大型トラックのかじ取装置のリコールについて

リコール届出番号2414

平成21年11月17日、日産ディーゼル工業株式会社は下記のリコールを国土交通大臣に届け出しました。

改善箇所説明図

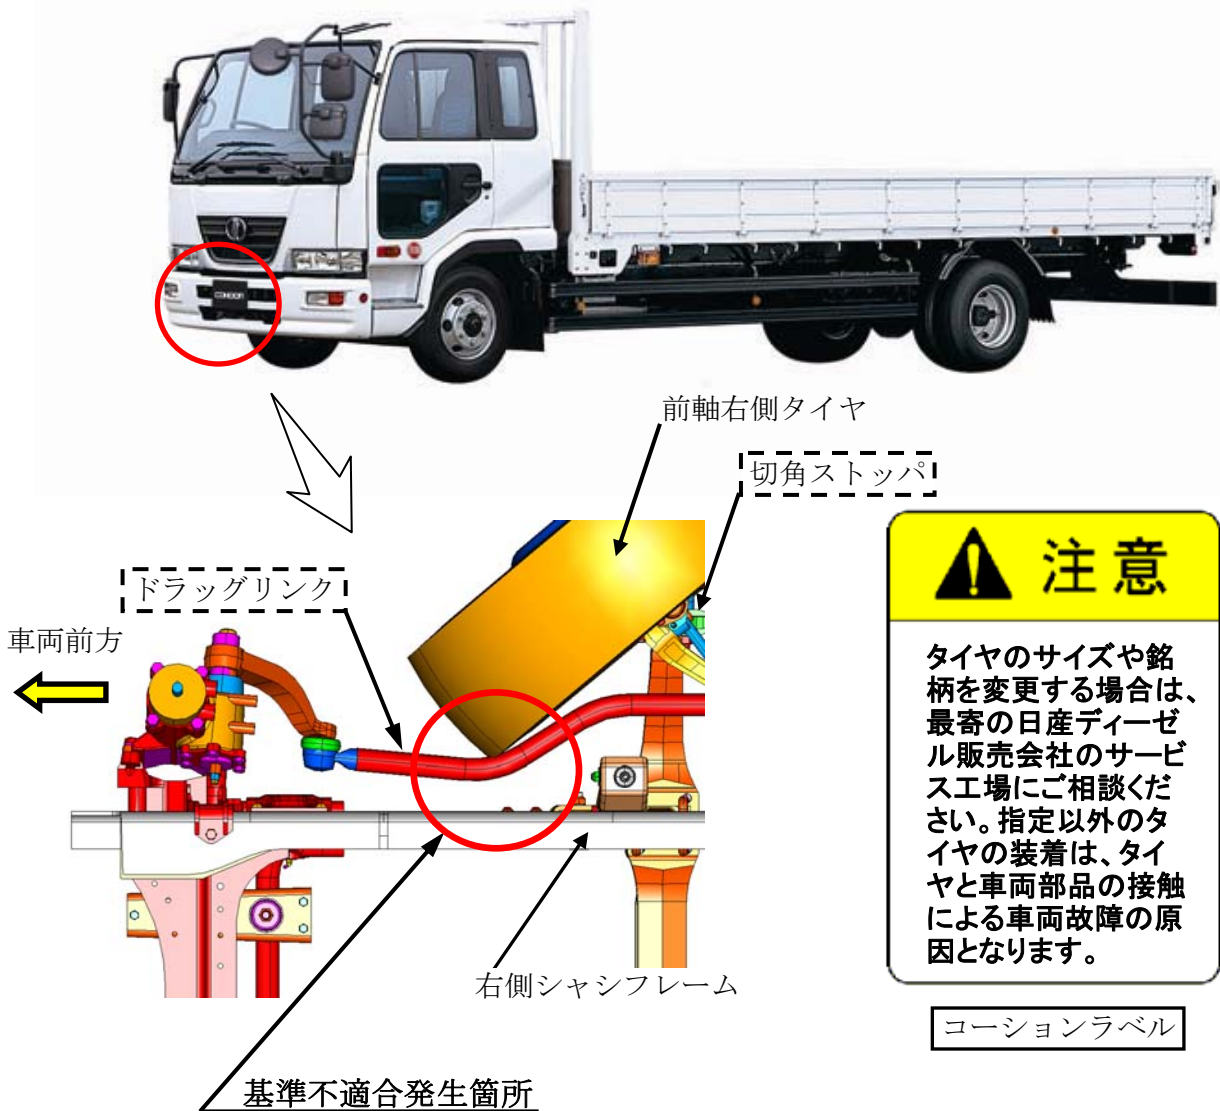
タイヤの切角が不適切なため、スタッドレスタイヤを装着してハンドルを最大限度まで切った状態で走行した場合、タイヤがドラッグリンクと接触することがある。そのため、そのままの状態で使用を続けると、当該リンクの接触部分に錆が発生し、損傷するおそれがある。

全車両、タイヤを点検し、接触するおそれのあるタイヤを装着している車両は、切角ストッパを変更するとともに、ドラッグリンクに接触痕がある場合は、新品と交換する。尚、全車両、コーションラベルを運転席側ドア開口部に貼付する。

識別：ドラッグリンク前端に、白色ペイントを塗布する。
